SERVICE INFO – INA 0043

Napínací kladky 531 0535 20 a 531 0819 10

Nebezpečí záměny

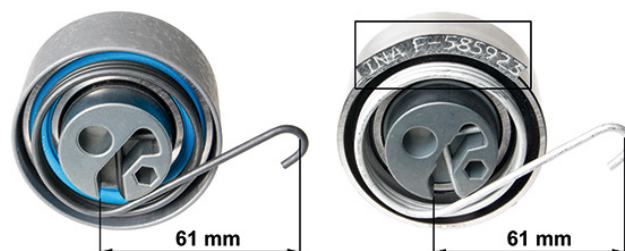
Napínací kladky 531 0535 20 a 531 0819 10 jsou nahrazeny za nové provedení s příslušným identickým objednacím číslem dílu. Modifikace usnadňují rozlišit oba druhy navzájem.

Jednoznačným rozlišovacím rysem je přitom vytištěné číslo produktu a barva pružinové oceli (obrázek 1 a obrázek 2).

Kladky v novém provedení také mají broušený povrch a pružinová ocel je více odolná vůči korozi.

Vzhledem k podobnosti těchto dvou typů napínacích kladek se musí dávat pozor na správné přiřazení k vozidlu. Při montáži nesprávně přiřazené napínací kladky hrozí nebezpečí poškození motoru!

Objednací číslo	Číslo produktu
531 0535 20	F-585923
531 0819 10	F-589868
